Nasz znak: DI/BP/15/12.2022

**Dotyczy wniosku ZUDP GK.6630.322.2022 – „Budowa sieci elektroenergetycznej – oświetlenie w ulicy Armii Krajowej i Dittricha w mieście Żyrardów”**

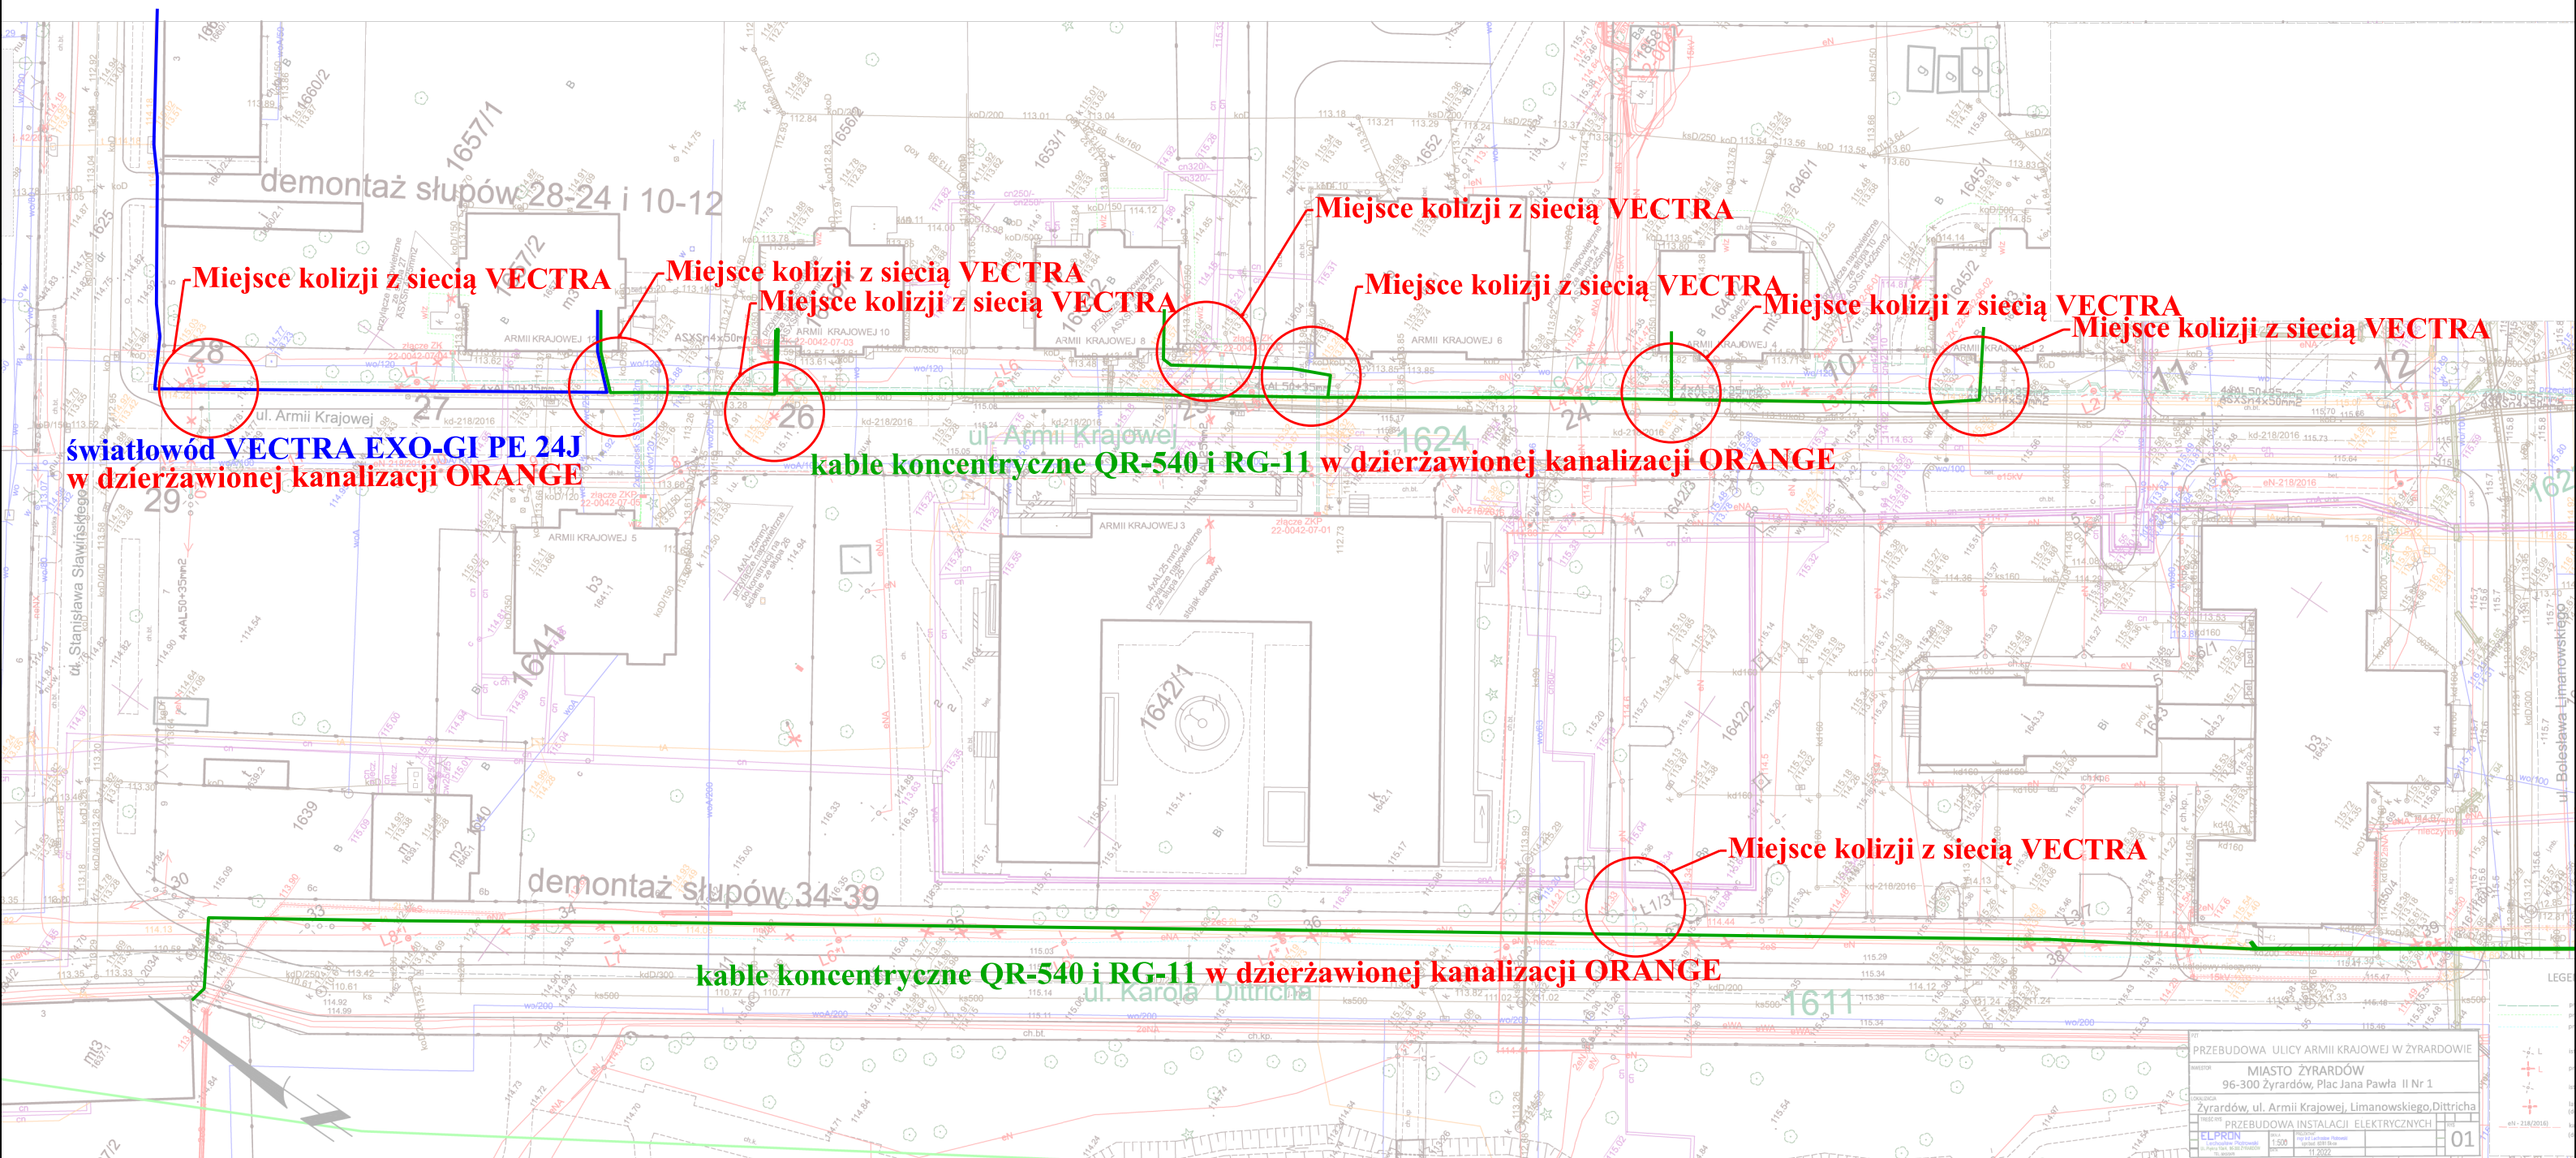
- **kabel światłowodowy EXO-GI PE 24J**. Na załączniku mapowym infrastruktura zaznaczona kolorem niebieskim.
- **kable koncentryczne QR-540/RG-11 w ulicy Armii Krajowej i ulicy Dittricha**. Na załączniku mapowym infrastruktura zaznaczona kolorem zielonym.

1. W miejscu kolizji z siecią VECTRA (zaznaczone na załączniku mapowym) wszelkie prace należy wykonywać ręcznie bez użycia urządzeń mechanicznych oraz koparek z należytą dbałością o to, aby w trakcie prac nie doszło do uszkodzenia naszej sieci (zarówno kabla światłowodowego jak i kabli koncentrycznych)– **warunek konieczny**.
2. W miejscu kolizji projektowanej sieci uzbrojenia terenu z siecią Vectra (oznaczone na załączniku mapowych) w przypadku napotkania na naszą sieć należy ją zabezpieczyć rurą osłonową dwudzielną typu AROT A PS110 o długości minimum 2 m tj. 1m przed kolizją i 1m za kolizją – **warunek konieczny**.

7. W miejscu skrzyżowania z istniejącymi kablami światłowodowymi i koncentrycznymi stanowiącym własność firmy VECTRA, istniejące kable należy zabezpieczyć przed uszkodzeniem za pomocą rury osłonowej typu AROT PS-110mm.
